**Réponses aux questions et commentaires du
Ministère de l'Environnement et de la Lutte contre les changements climatiques**

Étude d'impact sur l'environnement

Projet Authier

La Motte – Preissac, Québec, Canada

Figure QC-113-1 – Simulation du profil granulométrique des fragments de roches dynamités

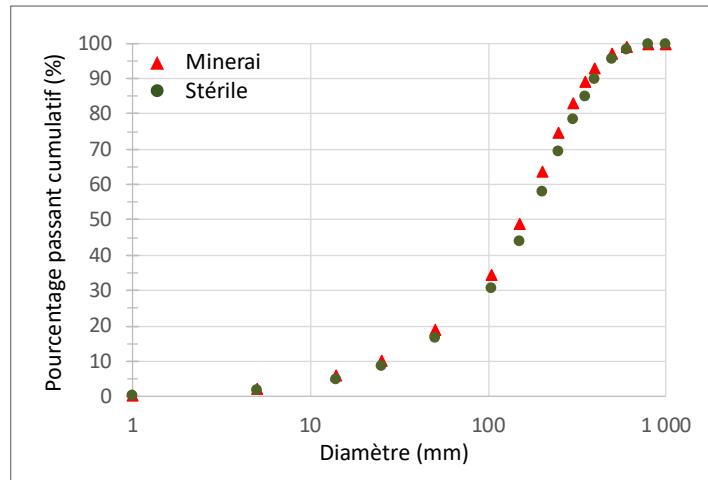
L'initiateur doit justifier davantage l'hypothèse que ces matériaux ne comprennent aucun métal, considérant la présence de grandes concentrations de certains d'entre eux dans les stériles, plus particulièrement pour le nickel et le chrome.

Il n'existe aucune analyse de la teneur en silt du minerai et du stérile fraîchement dynamités pour le site Authier. La firme de génie-conseil BBA, participant à la conception de la mine Authier, a donc utilisé un logiciel développé par le centre de recherche JKMRC (Julius Kruttschnitt Mineral Research Center) pour évaluer la distribution de la taille des fragments après dynamitage pour les deux matériaux (voir figure QC-113-1). Les simulations basées sur les propriétés du roc, la configuration du banc de sautage et le type d'explosif suggèrent que 0,5 % (minerai) et 0,4 % (stérile) des fragments auront une taille inférieure à 1 mm, qui est la taille la plus petite pour ce type d'analyse.

Ces valeurs peuvent paraître faibles pour être utilisées comme teneur en silt. Cela dit, l'objectif des sautages est de produire des fragments plutôt grossiers (15 cm en moyenne, selon les simulations ci-dessous) à un niveau favorisant les activités de chargement dans les camions jusqu'au rendement du procédé de concentration. De plus, la coupe de fragments inférieurs à 1 mm (1 000 micromètres) inclut des particules qui ne sont pas considérées comme du silt (particules de taille inférieure à 75 microns). Sur
